**AVIS RELATIF À LA PROTECTION
CONTRE LES EVENTUELS EFFETS NOCIFS ET NUISANCES
PROVOQUÉS PAR LES RAYONNEMENTS NON IONISANTS
GÉNÉRÉS PAR DES ANTENNES ÉMETTRICES STATIONNAIRES**

Commune : SAMBREVILLE - Exploitant : TELENET GROUP

Référence exploitant : NR1018A

Rapport n° 1271 / 2025

Figure 1 : Vue en plan des lieux de séjour et des points de contrôle

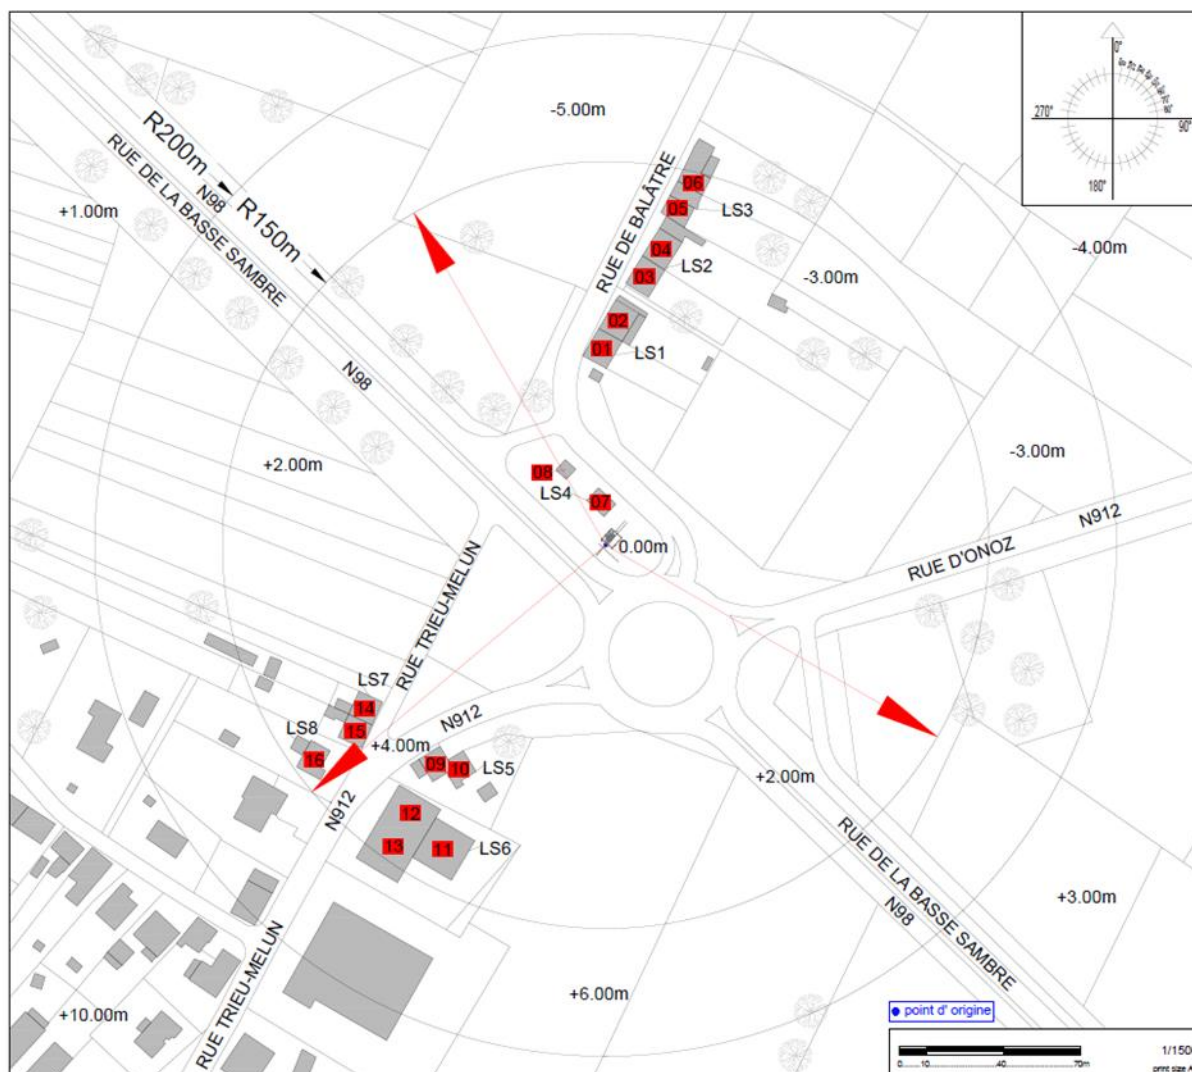
- le numéro du point de contrôle repris sur un des plans de la figure 1;
- le numéro du LS dans lequel se trouve le point de contrôle de la 1^{ère} colonne ;
- l'atténuation d'obstacle prise en compte pour le calcul de l'indice d'exposition dans le LS ;
- le résultat du calcul de l'indice d'exposition.

N° point de contrôle	LS	Atténuation (dB)	Indice d'exposition relatif à la limite par installation IE_i
1	LS1	3,0	0,470
10	LS5	3,0	0,333
9	LS5	3,0	0,327
2	LS1	3,0	0,322
14	LS7	3,0	0,309
15	LS7	3,0	0,268
12	LS6	3,0	0,242
16	LS8	3,0	0,199
13	LS6	3,0	0,189
7	LS4	3,0	0,188
3	LS2	3,0	0,188
11	LS6	3,0	0,186
4	LS2	3,0	0,136
5	LS3	3,0	0,101
6	LS3	3,0	0,081
8	LS4	3,0	0,059

En ce qui concerne les antennes de l'installation mentionnées dans le tableau 1, la distance maximale à laquelle la limite pourrait être atteinte, à l'extérieur, est égale à 91,6 m. S'il n'y a pas de LS à une distance inférieure, les antennes respectent forcément la limite d'immission.

Dans le cas des LS situés à l'intérieur des bâtiments, une atténuation d'obstacle est prise en compte et il en résulte que la distance maximale à laquelle la limite pourrait être atteinte se réduit à 65,0 m.

Les résultats de l'évaluation décrite au paragraphe 4 indiquent que les antennes émettrices stationnaires de l'installation faisant l'objet du présent avis ne produisent pas, dans un lieu de séjour, un rayonnement électromagnétique maximum supérieur aux limites fixées à l'article 4 du décret.
